# E18 Tvedestrand – Bamble: Høringsutkast

# E18 Tvedestrand – Bamble: Høringsforslag

## Viktig for Vegårshei!

Figur 5-60: Anbefalt terminalløsning ved Risørkrysset. (hentet fra E18TB Fagrapport kollektivtrafikk, COWI)

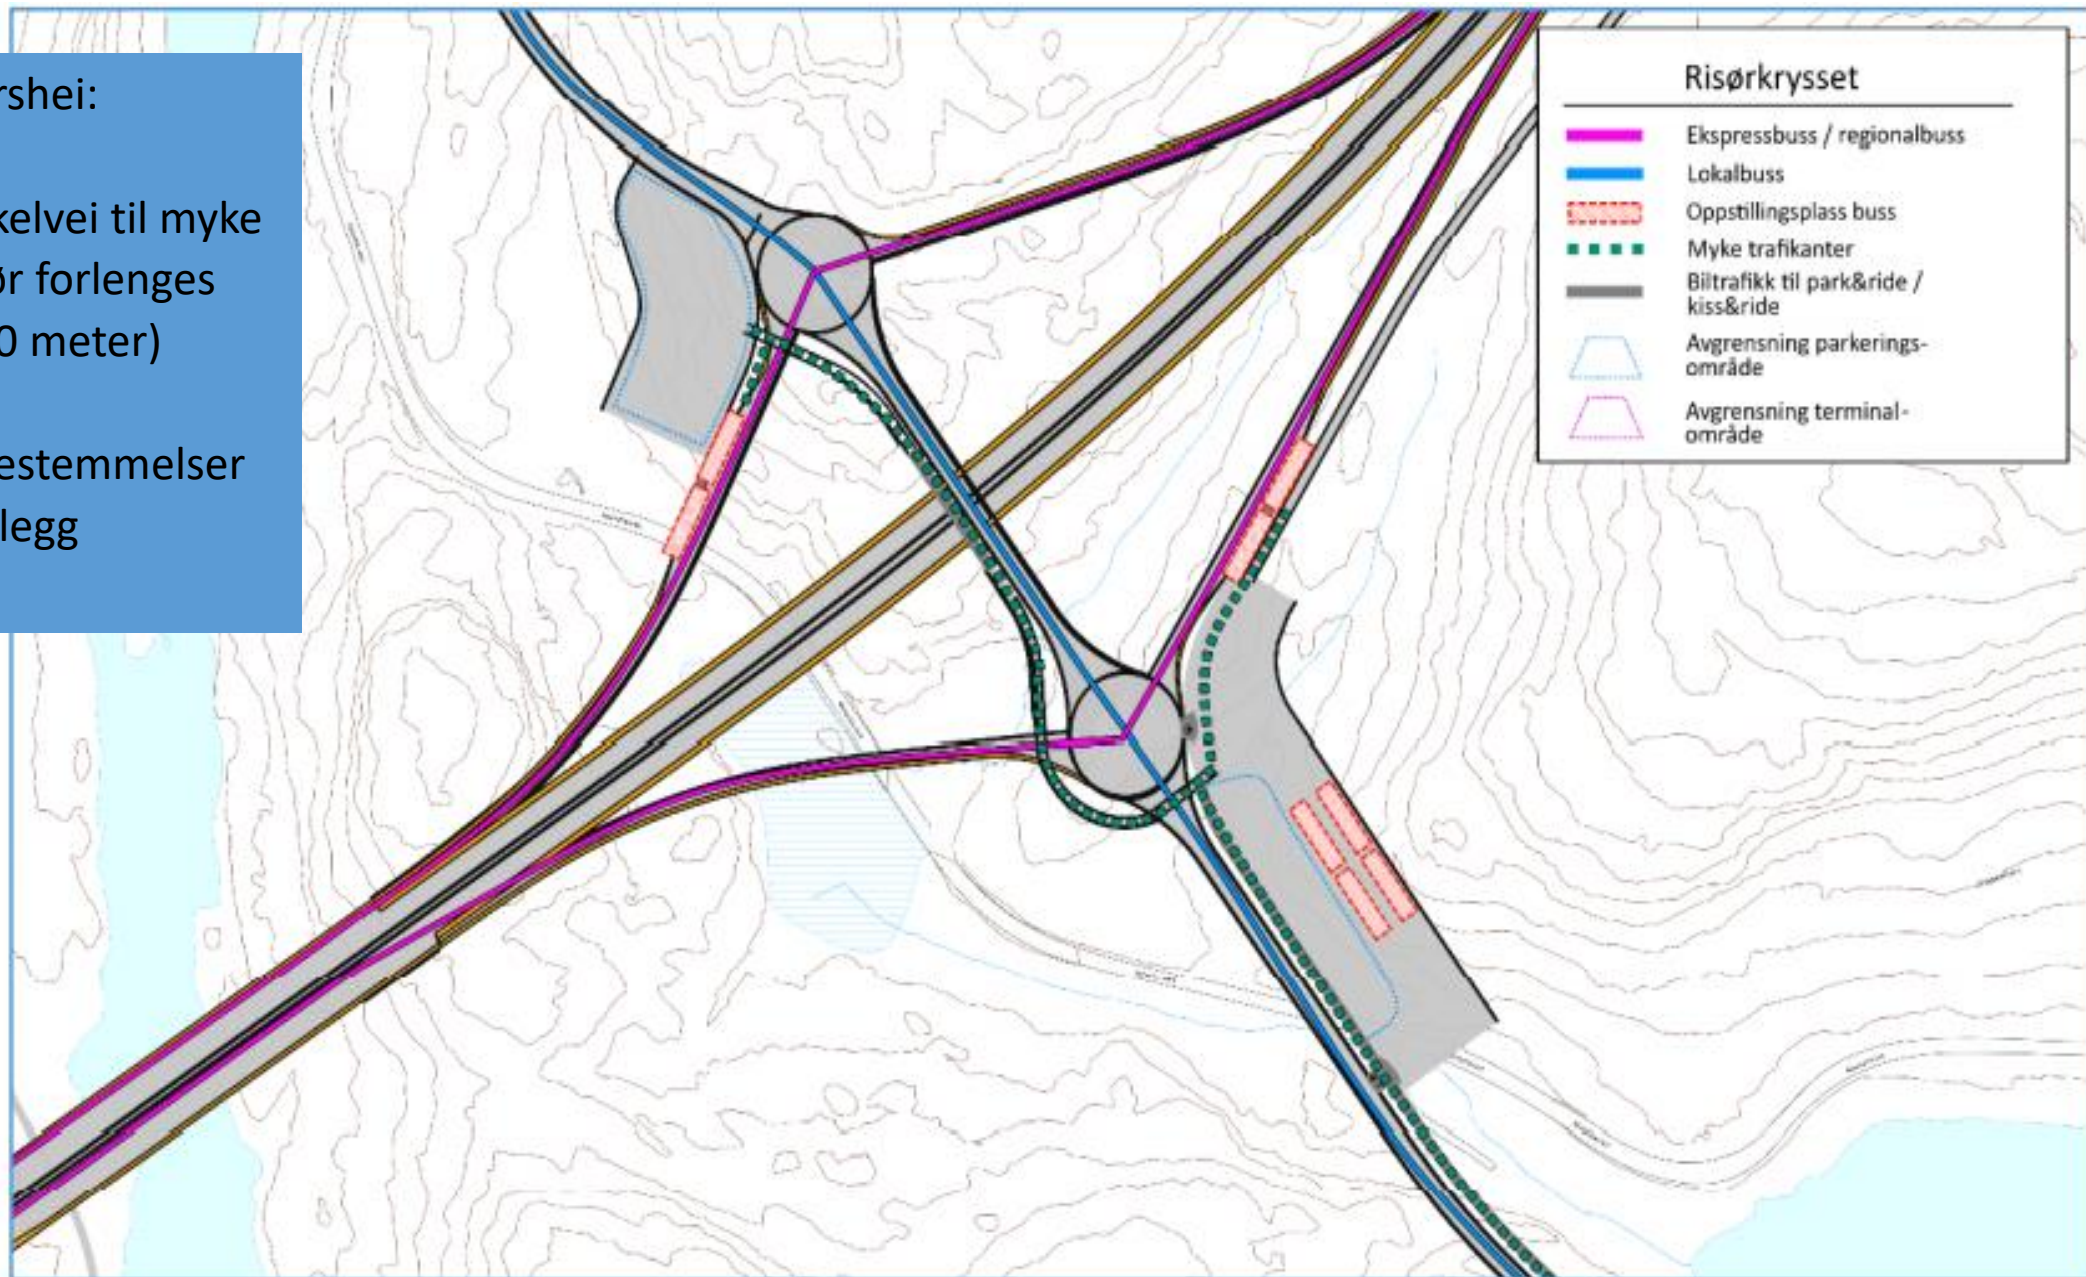
- Gang- og sykkelvei til myke trafikanter bør forlenges nordover (250 meter)
- Konkretere bestemmelser til kollektivanlegg
